V/Réf. : 3211-02-272
N/Réf. : PPD2010153

Objet : Réponses aux questions complémentaires du 31 juillet 2017 du BAPE - Projet de mesures permanentes pour contrer les inondations de la rivière Lorette, secteur du boulevard Wilfrid-Hamel

Annexe-Réponse 7-A

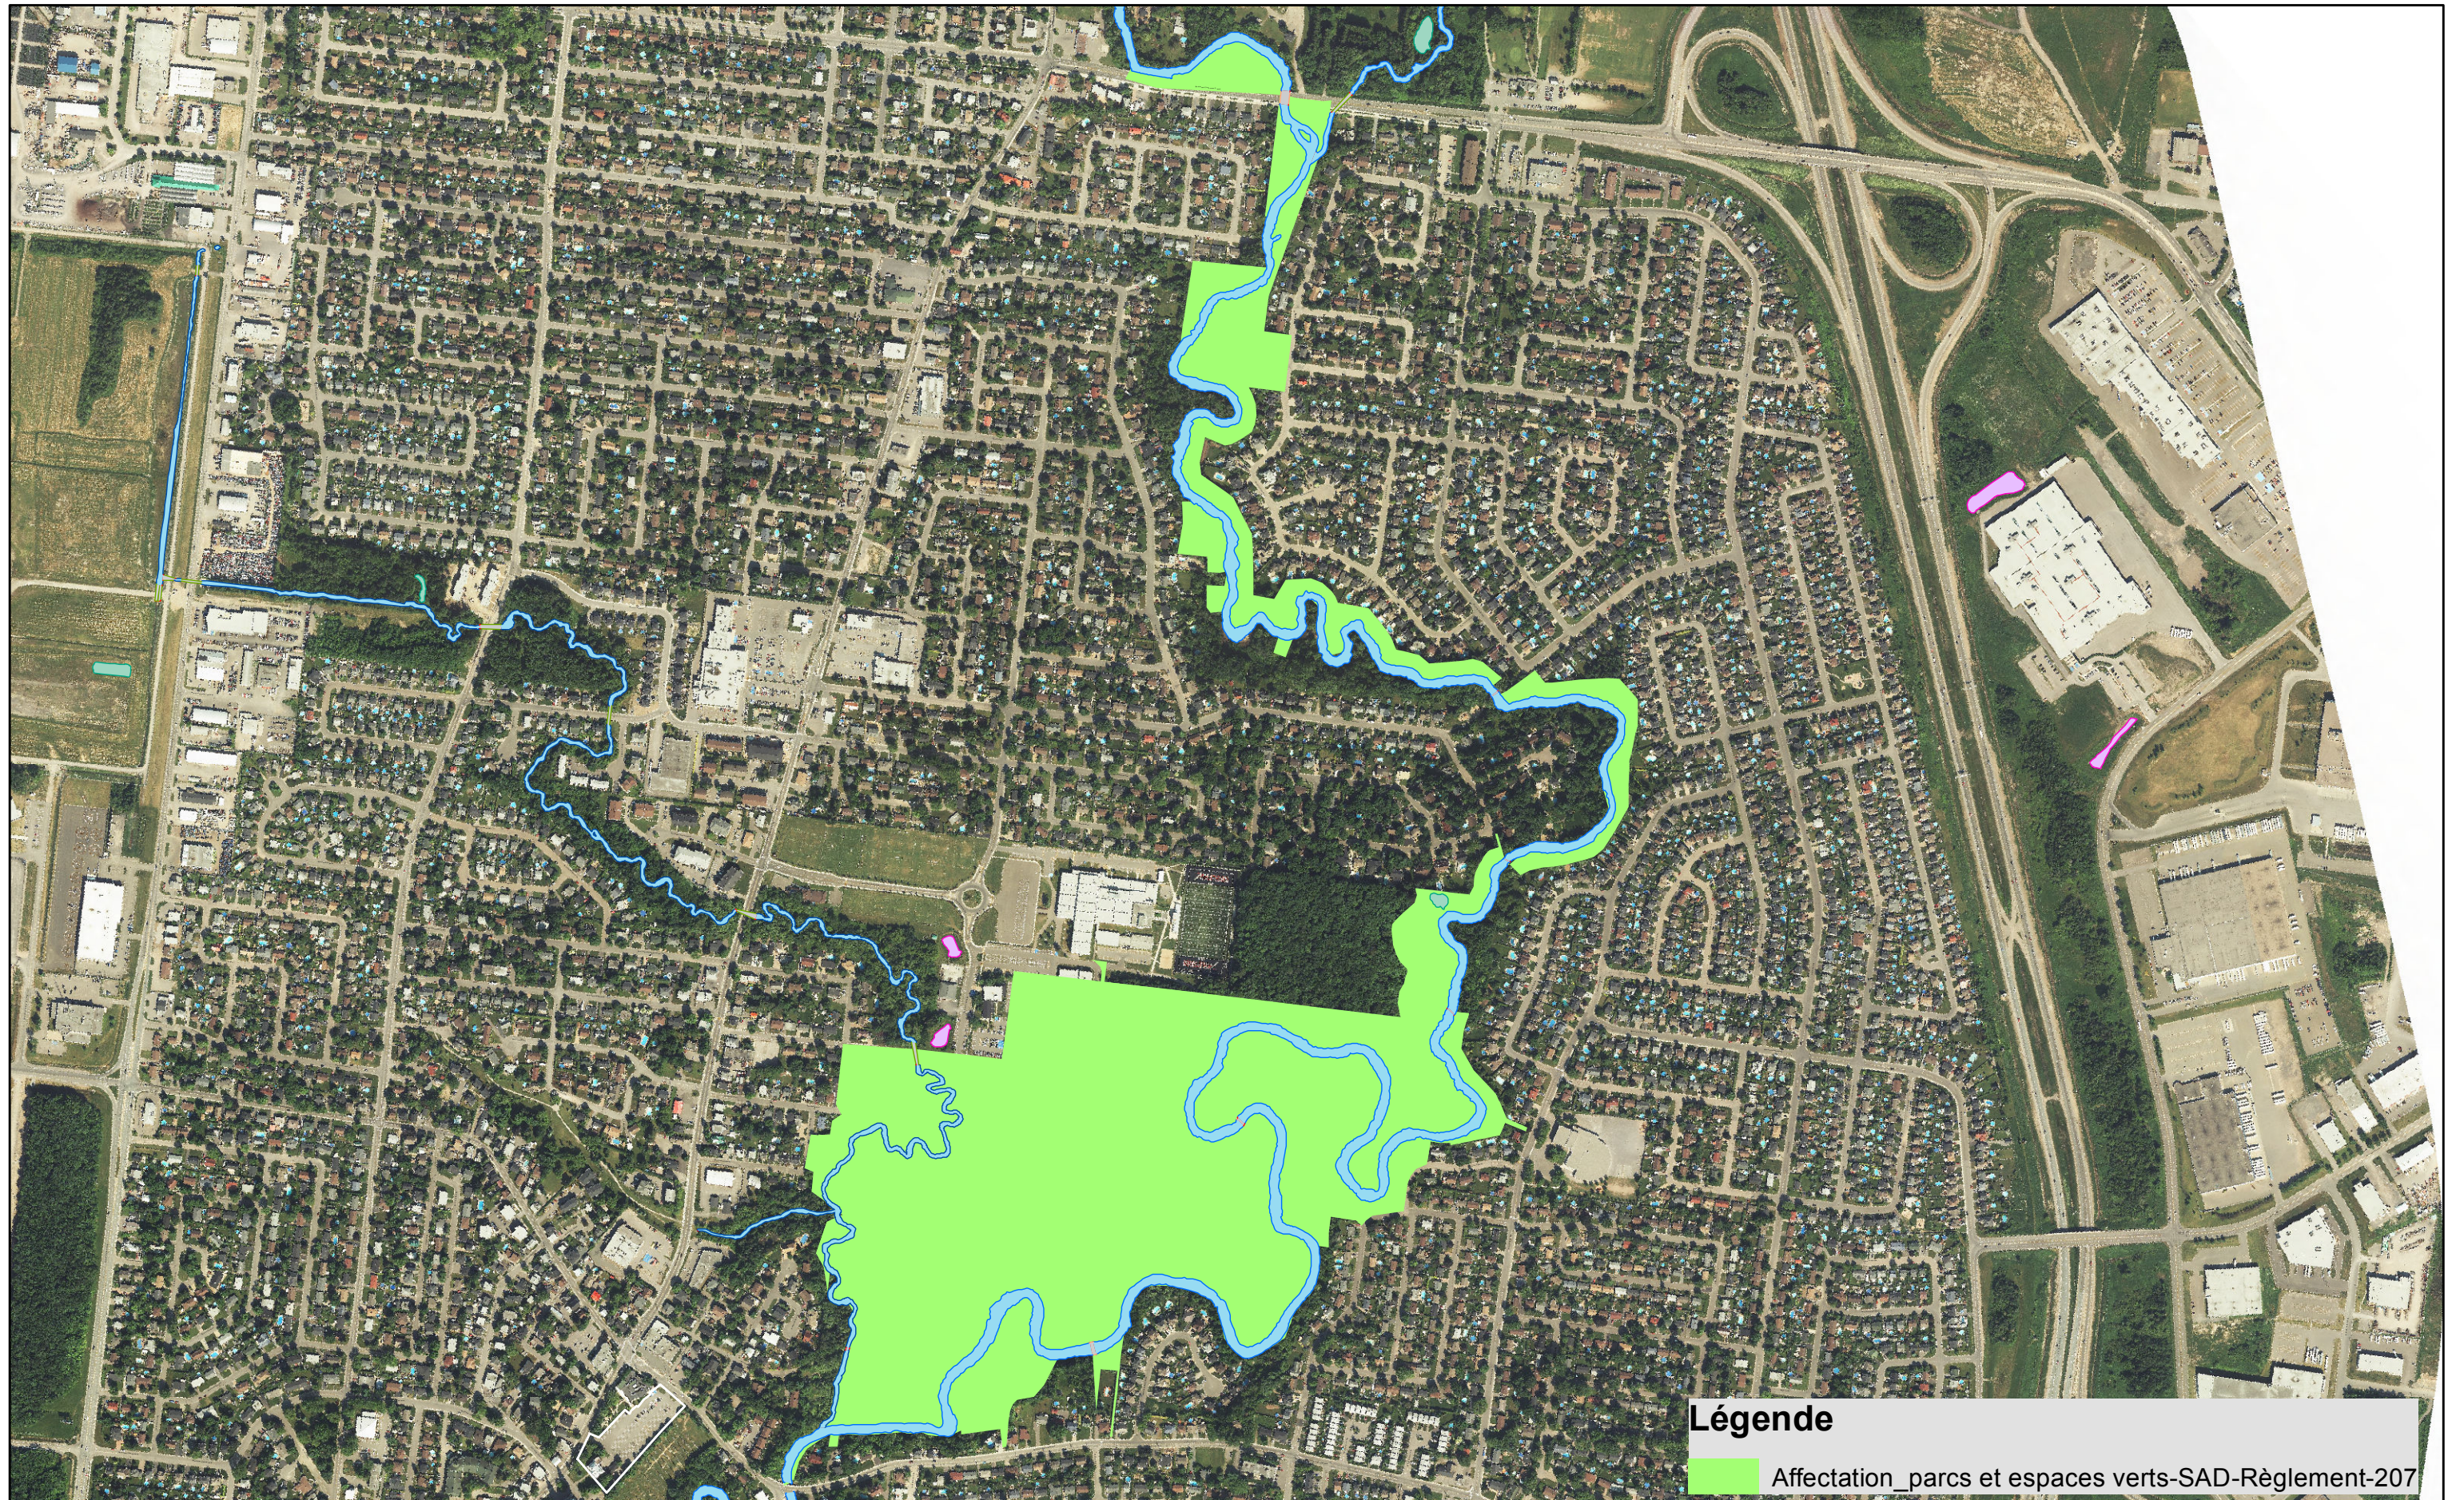
A. La commission vous réitère donc les questions 7A et 7D en vous priant d'obtenir les compléments de réponse auprès des sources les plus appropriées.

Il s'agit d'un terrain appartenant au ministère des Transports, de la Mobilité durable et de l'Électrification des Transports (MTMDET). Dans les années 60, ce ministère a acquis cette bande de terre en vue de prolonger le tracé de l'actuelle autoroute 40 (Félix-Leclerc). Il s'agit donc d'un terrain vacant dont le potentiel de développement à

court terme est nul. Aucun projet de développement de cette portion de territoire ne peut aller de l'avant sans l'autorisation du ministère. L'unique usage de ce terrain autorisé en vertu du règlement de zonage en vigueur (n° V-965-89) à L'Ancienne-Lorette est associé à la classe d'usage U₂ (réseau routier d'envergure). Voir la carte en pièce jointe.
